ZARZĄD TRANSPORTU MIEJSKIEGO

ZTM.FZ.2610.641.2018.ASZ

Dotyczy: **przetargu nieograniczonego nr 80/2018 na dostawę i montaż wiat przystankowych.**

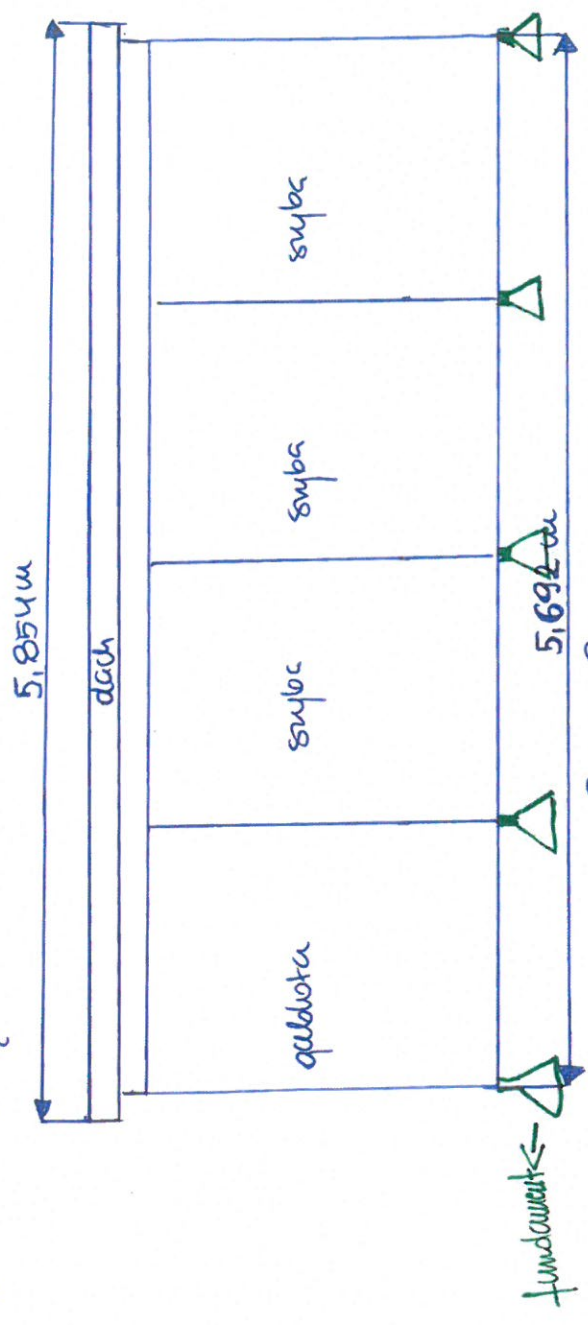
Dotyczy OPZ. Czy podane wymiary obrysu wiaty obejmują także obrys fundamentów? Jeżeli nie to czy zamawiający dopuszcza zastosowanie wiat przystankowych o wymiarach przedstawionych w załączniku?

Podane wymiary obrysów wiat oznaczają wymiary nie większe niż obrys i nie obejmują fundamentów. Wymiary wiat przedstawionych w załączniku mieszczą się w tych obrysach.
